Nº DO PROCESSO 01.075.642/21-05		COMPETÊNCIA Originária
CADASTRO SMMA nº 10.380/21 e 06752/22		
RAZÃO SOCIAL / NOME FANTASIA Andrea Michelini de Moura		
CPF 007.491.006-05	ENDEREÇO Rua Custódio Carreira, 70, bairro Calafate – Regional Oeste	
RESPONSÁVEL LEGAL Haros Construções Empreendimentos Imobiliários LTDA – ME e Outra CNPJ 05.369.666/0001-35		RESPONSÁVEL TÉCNICO Responsável Técnico Memorial Descritivo/Projeto: Andrea Michelini de Moura, CAU/MG A319325 Responsável Técnico pelo cadastro de recurso hídrico e Projeto de Drenagem: Rodrigo Soares Hatem, CREA/MG 70.039/D Responsável Técnico pelo Levantamento Arbóreo: Renato Albuquerque Rezende, CREA/MG 39.509/D
ATIVIDADE(S) PASSÍVEL(IS) DE LICENCIAMENTO Interferência em APP		CÓDIGO AMBIENTAL CORRESPONDENTE -
MODALIDADE DO LICENCIAMENTO Autorização para intervenção em terreno situado em Área de Relevância Ambiental		ETAPA DO LICENCIAMENTO -
PARÂMETRO DE ENQUADRAMENTO -	PORTE -	CLASSE (CONFORME DN COPAM 217/17 / DN COMAM 102/20) -

FASE DO LICENCIAMENTO: 1ª Análise

1. INTRODUÇÃO

Figura 2 - Proposta de praça a ser implantada como medida compensatória. A sul, o lote 16.

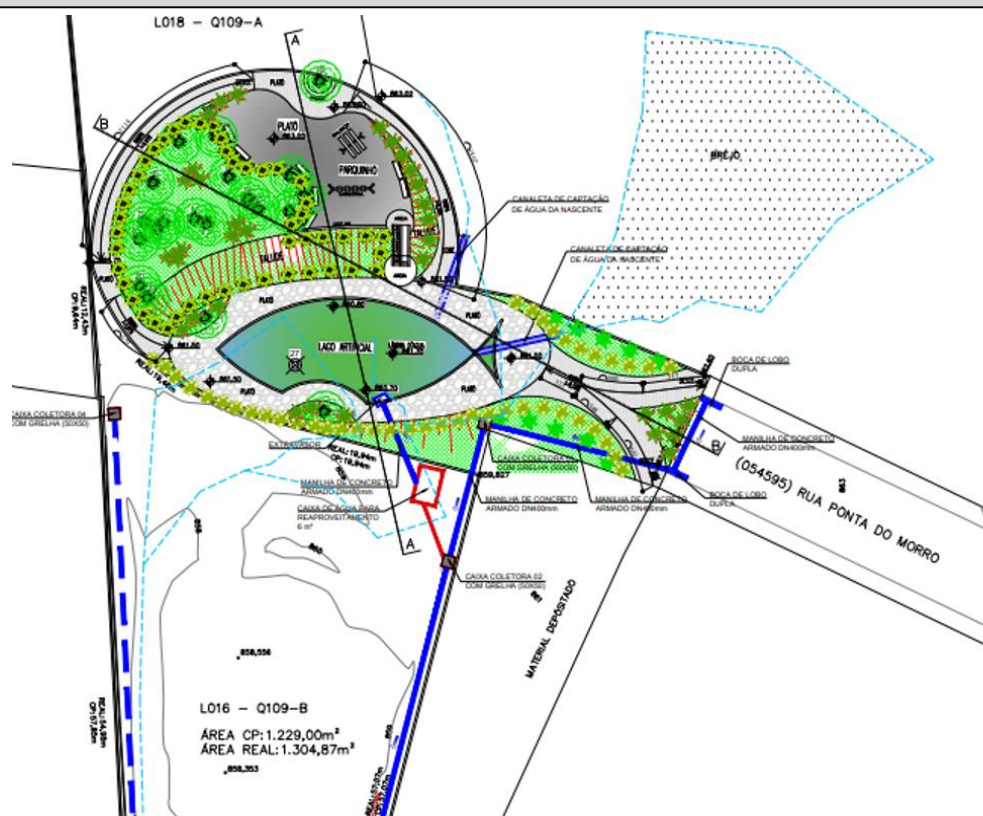
Antes de discutir a proposta, foram verificadas algumas questões:

- O CP 046261F teve sua planta cancelada em 07/11/2013, certamente por conta da nascente/brejo identificado – assim, torna-se necessário verificar como será tratada essa questão pela SUREG;

- O *cul-de-sac* compreende uma via pública, então, há necessidade de se discutir sobre a possibilidade do uso proposto. É fato que o *cul-de-sac* não seria compatível à Área de Preservação Permanente existente. Logo, há necessidade de discussão da possibilidade de equacionamento desse conflito;

- O brejo, incluindo nascente e olho d'água, demarcado no projeto se localiza em terreno indiviso e não há menção sobre o mesmo. Percebe-se a inserção de um dreno, a jusante do brejo, direcionando a água para o lago artificial proposto. A ausência dessa área no projeto, que representa a área de maior relevância, compreende uma deficiência na proposta de compensação encaminhada. No entanto, por compreender propriedade de terceiros, situada em terreno indiviso, não há como se exigir que seja agregada ao projeto.

Colocadas essas questões, o assunto foi remetido à análise da Comissão de Diretrizes para Parcelamento do Solo, que se manifestou, em 06/06/2022, favoravelmente à proposta do requerente,

- 1) Que o requerente realize a alteração da destinação do *cul-de-sac* para ELUP por meio de processo de parcelamento do solo, no âmbito do qual também deve ser tratada a questão do trecho descrito no item 4 da diretriz (ou seja, “considerando que o trecho descrito na supracitada planta CP como "DIRETRIZES VIÁRIAS CONFORME PARECER BHTRANS" não foram transferidas ao Município e que, somente através dele poderá ocorrer a ligação da praça com o sistema viário existente”), através de sua aquisição pelo requerente e posterior transferência ao domínio do Município como via de pedestre, por iniciativa e custas do requerente;
- 2) A demarcação da faixa de servidão, com um metro de cada lado, deve ser incluída no projeto (lote 016), tendo em vista a rede de drenagem existente.
